Opinia Nr 007749

Wyników przeprowadzonych oględzin - ekspertyzy urządzeń grzewczo-kominowych

w budynku przy ul. Mieroszewskiej nr 3/5 w Wąbrzeźnie

SKŁC ORIENTACYJNY

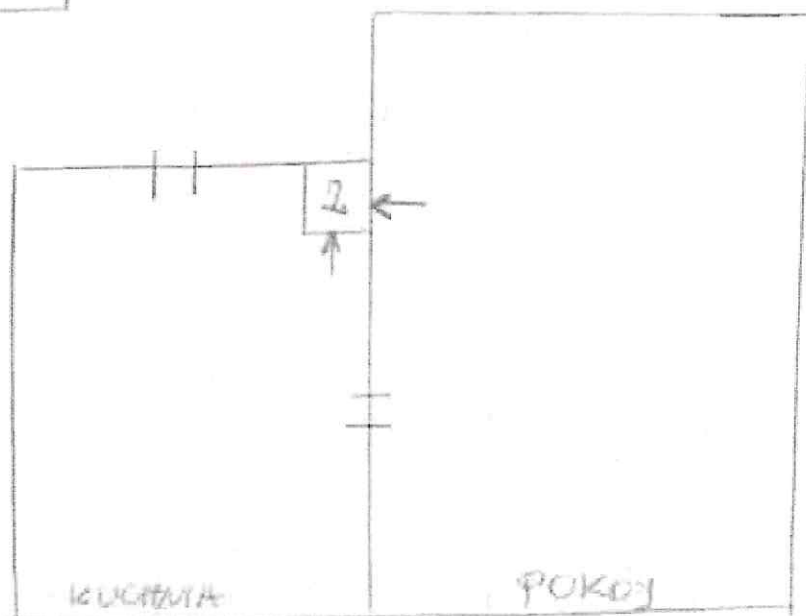
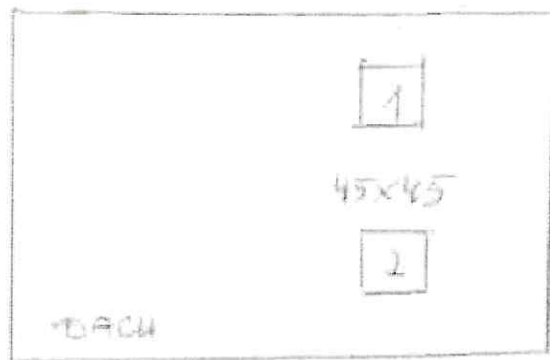
1. Piec kominowy nr. 2 (45 x 45 cm) może być przeznaczony dla pieca kładowego pokojowego i pieca kuchennego.
2. Wadyłacje wykonano, kuchenki wykonano wg obowiązujących przepisów.
3. Dla prawidłowego funkcjonowania urządzeń kominowych zapewnić napływ powietrza z zewnątrz poprzez wybudowanie nawiewu.
